**Synthèse des observations recueillies dans le cadre de la procédure de
Participation du Public par Voie Électronique (PPVE)**

concernant le projet de
construction du lot D
au sein de l'opération de restructuration des ateliers de la RATP
sur le **site de Vaugirard à Paris 15^e**

qui s'est déroulée du 08 septembre au 10 octobre 2022

Figure 16 : Le projet initial (2019)

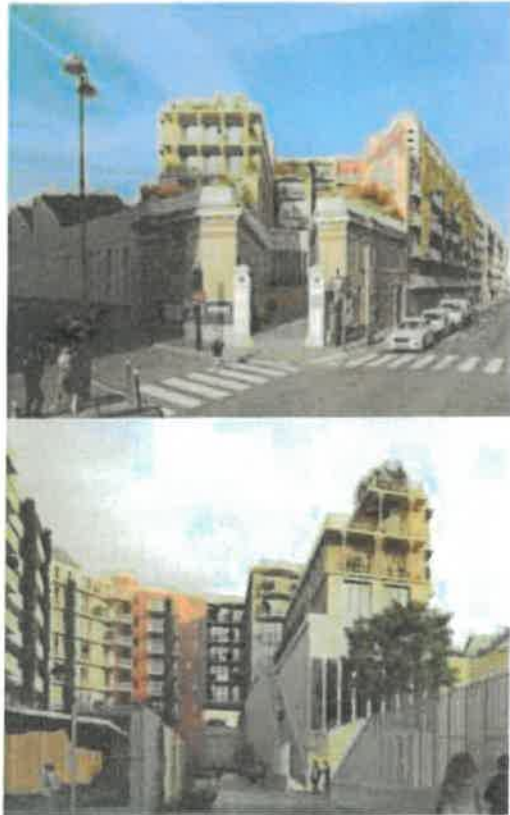
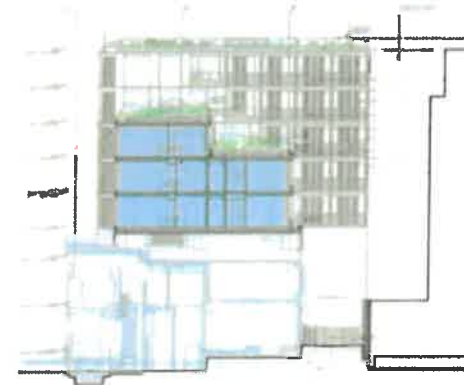
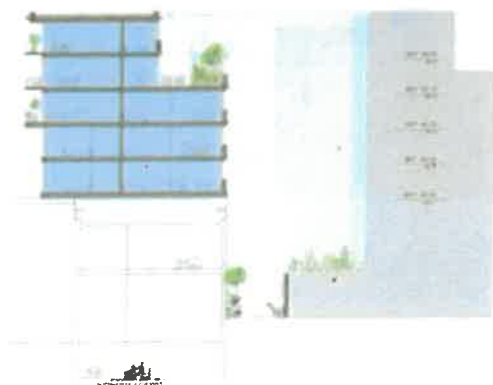
Trois des observations exprimées questionnent la hauteur du bâtiment du futur lot D ainsi que son impact sur la vue à l'horizon depuis les immeubles voisins. L'observation n°18 demande à hauteur s'élèvera l'immeuble et précise « qu'un R+10 va nous masquer le jour et faire qu'un nouveau mastodonte va s'élever derrière et à côté du HLM de RIVP ». Enfin, l'observation n°47 ajoute que « cette opération a conduit à construire de nombreux bâtiments. Ces bâtiments sont très hauts et ont pour conséquence de nous couper l'horizon. En effet, nous ne disposons plus d'un espace visuel dégagé. Une nouvelle construction ne fait qu'aggraver cette situation ».

L'évolution du projet en 2020 a permis également d'établir un plus grand équilibre des masses bâties entre les pavillons historiques, véritable porte d'entrée de ce nouveau morceau de ville et les nouveaux bâtiments.

Figure 25 : Coupe avant/après cour commune

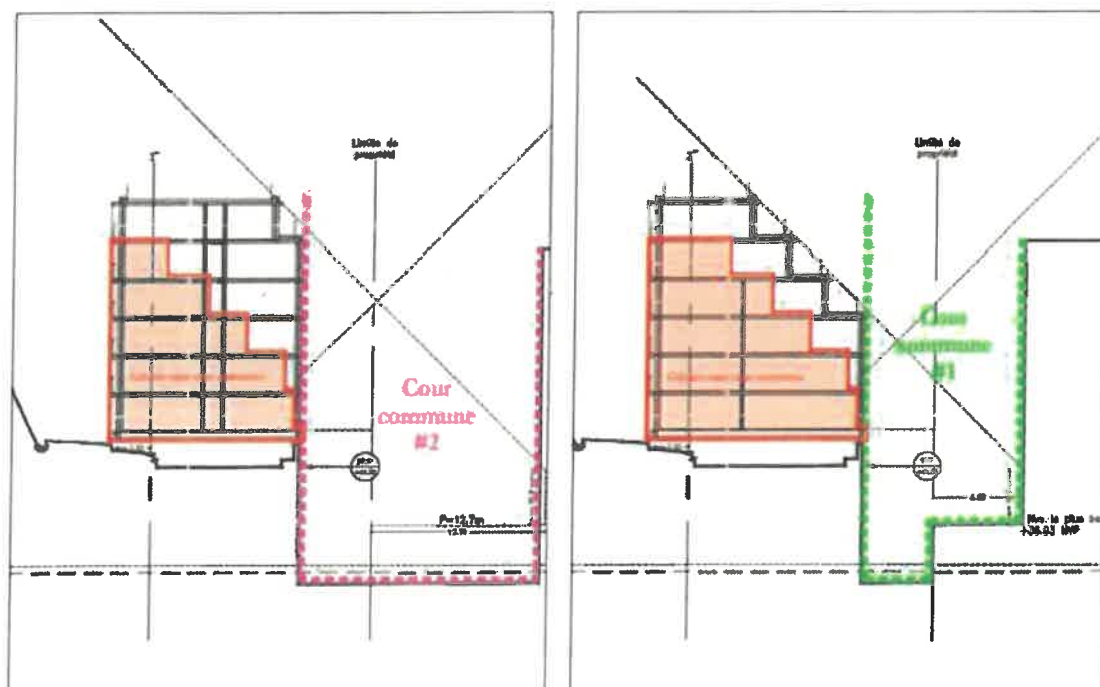
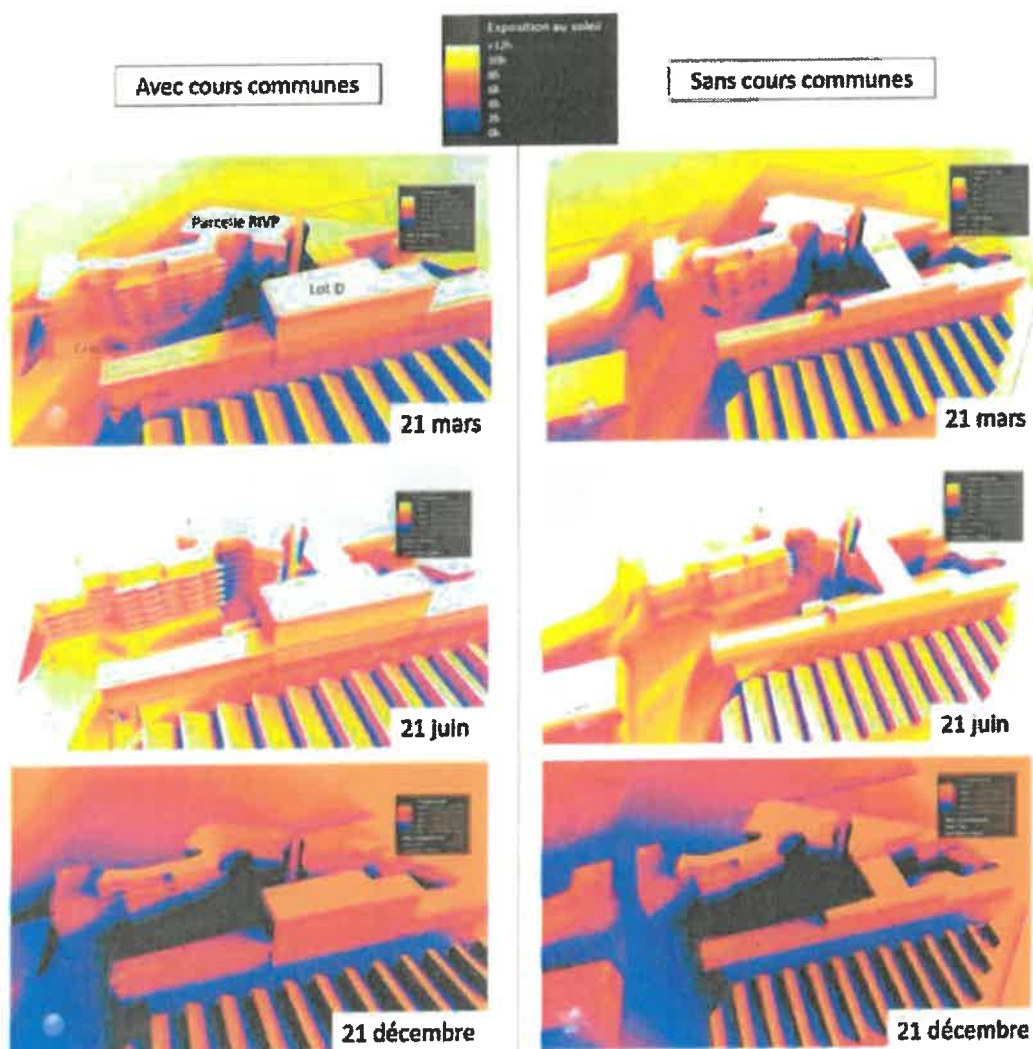
De plus, la volumétrie du lot D a été travaillée de façon à se mettre à distance de la rue et ne couvrir la venelle qu'en un seul point pour réduire l'impact en ensoleillement. Par ailleurs, la surface de plancher du lot D a été réduite par rapport au gabarit d'origine en abandonnant le potentiel contrat de cours commune avec la RIVP prévu

au départ. Les bâtiments sont donc plus éloignés, ce qui a pour effet d'apporter un meilleur ensoleillement côté RIVP et Crèche. Elle offre aussi des vues sur des terrasses plantées non accessibles.

Ainsi l'abandon du principe de cour commune conduit à réduire de 239 m² la surface de logements du lot D pour diminuer l'impact sur l'immeuble RIVP en vis-à-vis.

Cet impact est notamment diminué à la mi-saison et en été où une dizaine de logements RIVP situés face à l'ancienne cour commune sont plus éclairés.

Figure 31 : Pavés enherbés de la venelle

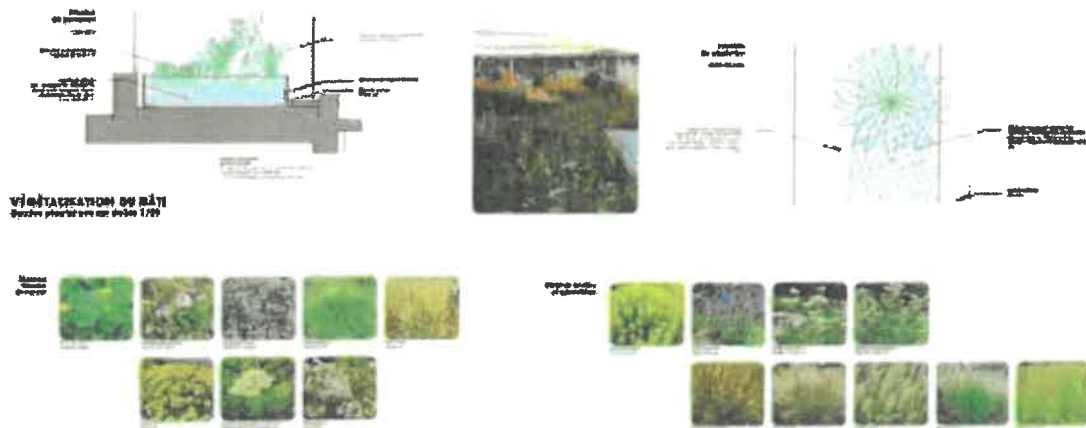
32 des observations exprimées concernent la nature du projet et insistent sur le manque d'espaces verts ressenti par la population. L'observation n°45 estime que « le manque d'espaces verts de ce quartier est criant, nous pensons qu'il serait plus opportun d'ajouter des espaces verts plutôt que des logements ». L'observation n°13 demande : « au vu de ce qu'on a pu vivre récemment, au travers des changements climatiques, n'est pas un non-sens de poursuivre l'immobilier de masse et la bétonisation des grandes villes en particulier à Paris? Ne serait-il pas mieux d'implanter un espace vert pour les futurs habitants des lots A+B+C? ».

Dans le cadre du projet des logements du lot D, la conception de la venelle vise à créer une ambiance de ruelle apaisée et largement végétalisée (bande plantée en limite de propriété sur une largeur variable, de 1 à 5 m, qui se compose de deux strates, herbacée et arbustive). Cette dernière comprendra des pavés enherbés participant à la végétalisation et à l'infiltration des eaux de ruissellement. La plantation de grimpantes en pleine terre viendra accompagner le parcours piéton vers les différents accès (halls de logements et AMT).

Figure 45 : Coupe au 204 rue de la Croix Nivert

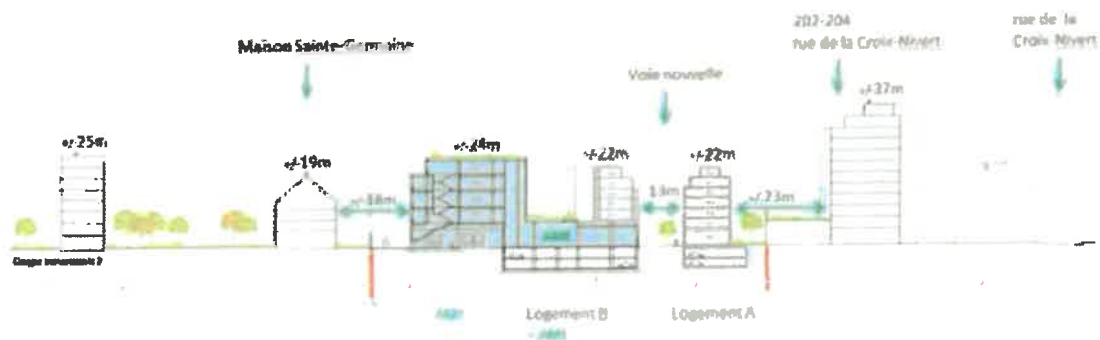
Avis n°24 : *J'invite le Directeur de l'Urbanisme qui a signé le permis de construire à venir passer une-demi-heure chez moi, rez-de-jardin du 204 croix Nivert pour qu'il comprenne que tout le quartier devient peu à peu une immense boîte de béton contenant 4 barres d'immeubles, très longues et bien parallèles pour garder la chaleur de la canicule tout l'été. Et apparemment ce n'est pas fini!! Où est la suite de l'eco-quartier Boucicaud qui était si prometteur? Ici quel massacre!! J'y suis propriétaire depuis 15 ans et je n'aurais jamais pu imaginer qu'avec l'urgence climatique on entre dans ce projet de folie. J'étais dans un paradis de verdure et de ciel à mon arrivée, je vais bientôt être enterrée par du béton. Et je suis une mémé vivant seule. Merci de penser aux humains*

Le projet n'apporte pas d'augmentation significative du nombre d'habitants et la population du 15^e arrondissement est en baisse d'en moyenne 0,4 % par an. La programmation du projet répond à la politique du logement de la Ville de Paris et suit les objectifs du PLH (Plan Local de l'Habitat) et du PLU (Plan Local d'Urbanisme). De plus, le lot D et l'AMT n'auront pas d'impact car ceux-ci se trouvent au sud de l'adresse mentionnée. La phase 1 et notamment le lot A sera espacé de 23 m évitant ainsi un impact sur les habitations de la rue de la Croix Nivert.
